**AVIS RELATIF À LA PROTECTION
CONTRE LES EVENTUELS EFFETS NOCIFS ET NUISANCES
PROVOQUÉS PAR LES RAYONNEMENTS NON IONISANTS
GÉNÉRÉS PAR DES ANTENNES ÉMETTRICES STATIONNAIRES**

Commune : LIEGE - Exploitant : ORANGE

Référence exploitant : 004L4_2 / 32004L4_1 / 42004L4_1 / 52004L4_1

Rapport n° 2037 / 2024

Figure 1 : Vue en plan des lieux de séjour et des points de contrôle

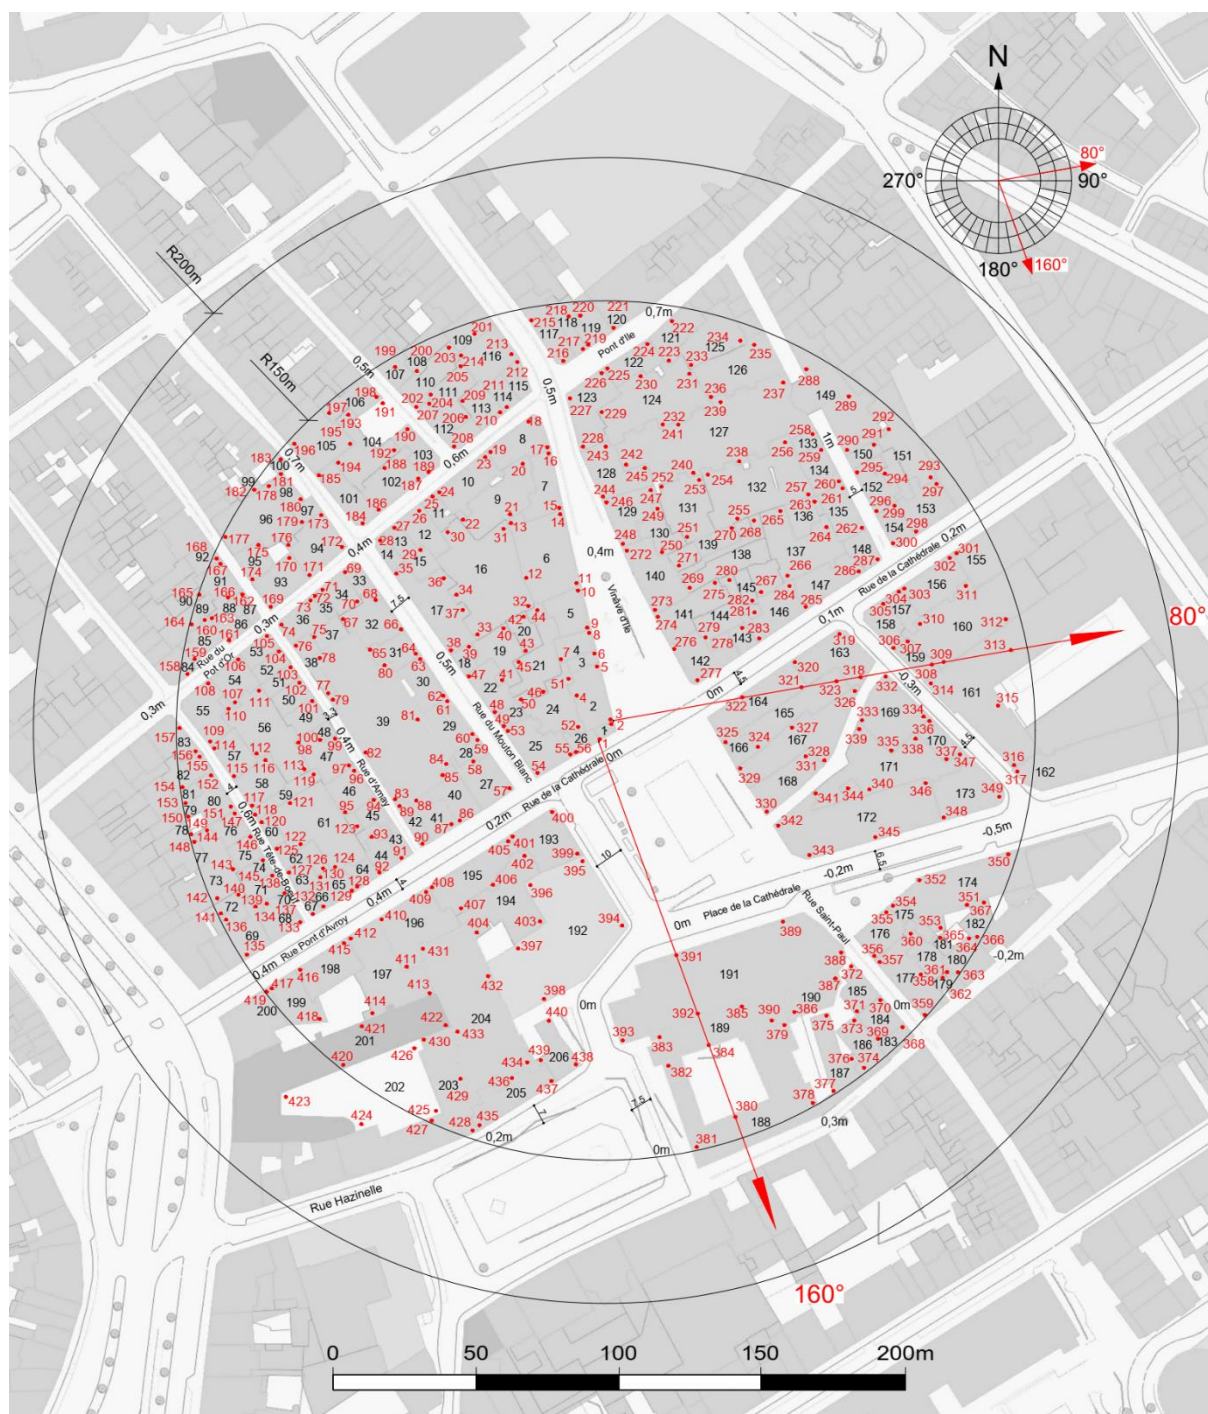
Les fréquences d'émission, la puissance rayonnée par chacune des antennes et leur gain permettent de déterminer le rayon de la zone à analyser. Tout dépassement de la limite par installation est exclu en dehors de cette zone. Le tableau 2 reprend les 35 LS² pour lesquels l'indice d'exposition est le plus élevé. Les différentes colonnes indiquent :

- le numéro du point de contrôle repris sur un des plans de la figure 1;
- le numéro du LS dans lequel se trouve le point de contrôle de la 1^{ère} colonne ;
- l'atténuation d'obstacle prise en compte pour le calcul de l'indice d'exposition dans le LS ;
- le résultat du calcul de l'indice d'exposition.

En ce qui concerne les antennes de l'installation mentionnées dans le tableau 1, la distance maximale à laquelle la limite pourrait être atteinte, à l'extérieur, est égale à 9,1 m. S'il n'y a pas de LS à une distance inférieure, les antennes respectent forcément la limite d'immission.

Dans le cas des LS situés à l'intérieur des bâtiments, une atténuation d'obstacle est prise en compte et il en résulte que la distance maximale à laquelle la limite pourrait être atteinte se réduit à 6,4 m.

Les résultats de l'évaluation décrite au paragraphe 4 indiquent que les antennes émettrices stationnaires de l'installation faisant l'objet du présent avis ne produisent pas, dans un lieu de séjour, un rayonnement électromagnétique maximum supérieur aux limites fixées à l'article 4 du décret.

Figure 2 : Vue en plan des installations d'antennes dans un rayon de 300 mètres autour de l'installation faisant l'objet de la demande d'avis

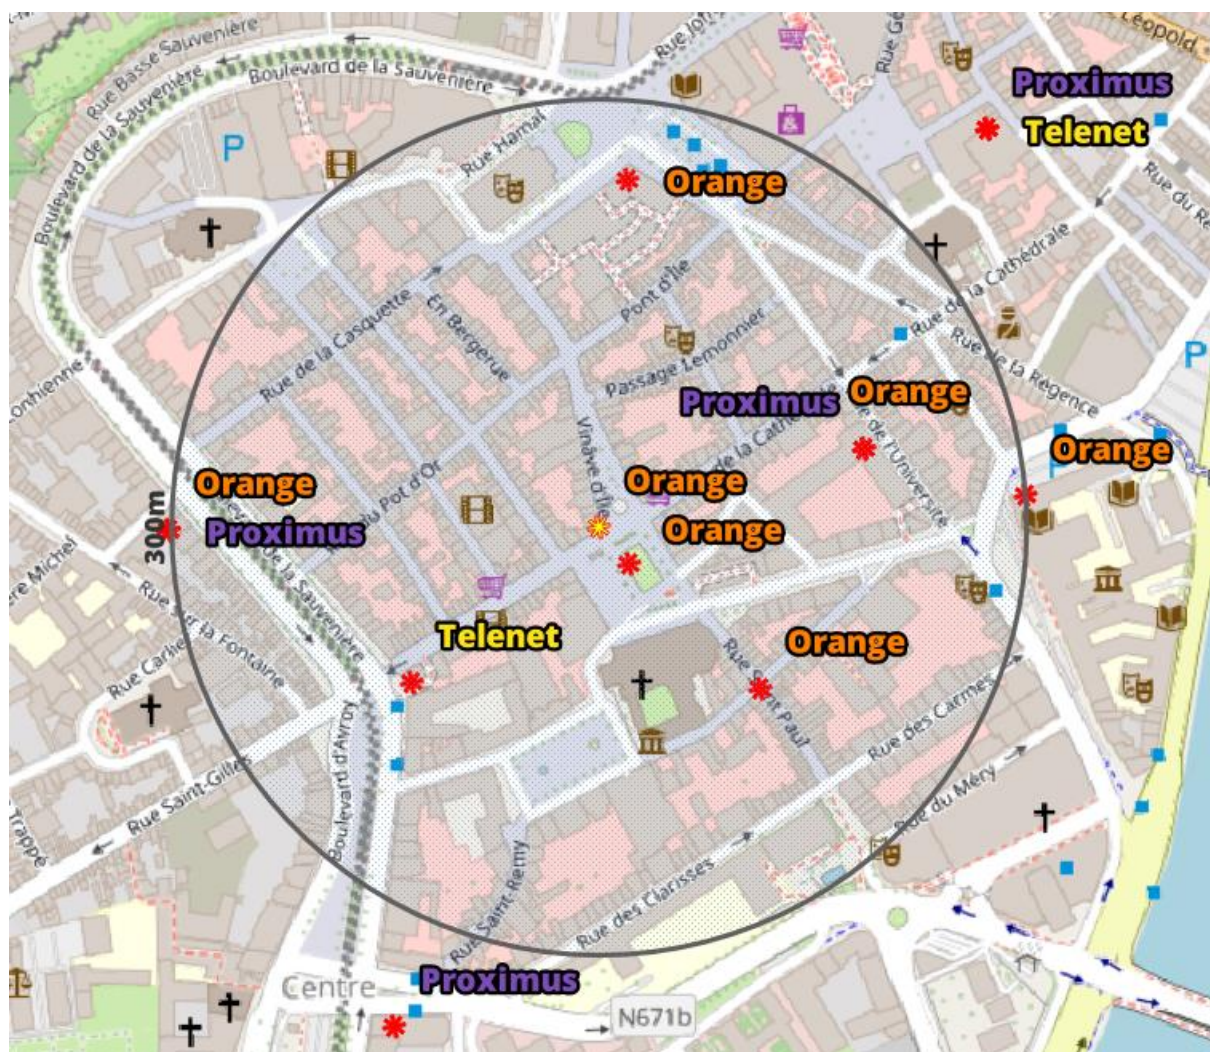
Le plan en projection verticale de la figure 2 indique la localisation des installations d'antennes émettrices stationnaires visées par le décret et situées dans un rayon de 300 mètres autour de l'installation référencée dans le paragraphe 2 et localisée au centre du cercle. Les données de localisation de ces antennes et les avis correspondant sont accessibles via le cadastre en ligne des antennes émettrices stationnaires⁶. Les installations prises en compte dans l'évaluation du respect de la limite cumulative sont les installations d'antennes émettrices déclarées en service par l'exploitant à la date du présent avis, à l'exception de l'installation référencée dans le paragraphe 2 et éventuellement d'autres installations ayant fait l'objet d'une demande d'avis à la même date et qui sont situées à l'intérieur de la zone de 300 mètres de rayon.

- il y a au plus 4 installations d'antennes émettrices stationnaires présentes dans la zone d'évaluation de 300 mètres de rayon représentée dans la figure 2, y inclus l'installation référencée dans le paragraphe 2 : la limite cumulative définie à l'article 4, §2 du décret est nécessairement respectée dans les lieux de séjour à l'intérieur de la zone d'évaluation de 300 mètres de rayon ;

- b) il y a exactement 5 installations d'antennes émettrices stationnaires présentes dans la zone d'évaluation de 300 mètres de rayon représentée dans la figure 2, y inclus l'installation référencée dans le paragraphe 2 et il existe, pour 3 ou 4 de ces installations, un avis attestant le respect de la limite abrogée de 3 V/m : la limite cumulative définie à l'article 4, §2 du décret est nécessairement respectée dans les lieux de séjour à l'intérieur de la zone d'évaluation de 300 mètres de rayon ;

- c) dans tous les autres cas, il a été vérifié que la limite cumulative définie à l'article 4, §2 du décret n'est pas dépassée dans les lieux de séjour sur base du nombre d'installations localisées dans la zone d'évaluation de 300 mètres de rayon représentée dans la figure 2, de leur localisation ainsi que des données inscrites dans la figure 1 et au paragraphe 4 du présent avis et dans les avis attestant le respect de la limite par installation ou de la limite abrogée de 3 V/m relatifs aux autres installations reprises dans la figure 2.

Compte tenu des considérations ci-dessus, il apparaît que l'intensité du rayonnement électromagnétique généré, dans les lieux de séjour situés dans un rayon de 300 mètres autour de l'installation référencée dans le paragraphe 2, par l'ensemble des antennes émettrices stationnaires de l'ensemble des exploitants du même site d'antennes émettrices stationnaires respecte la limite fixée à l'article 4, § 2 du décret.
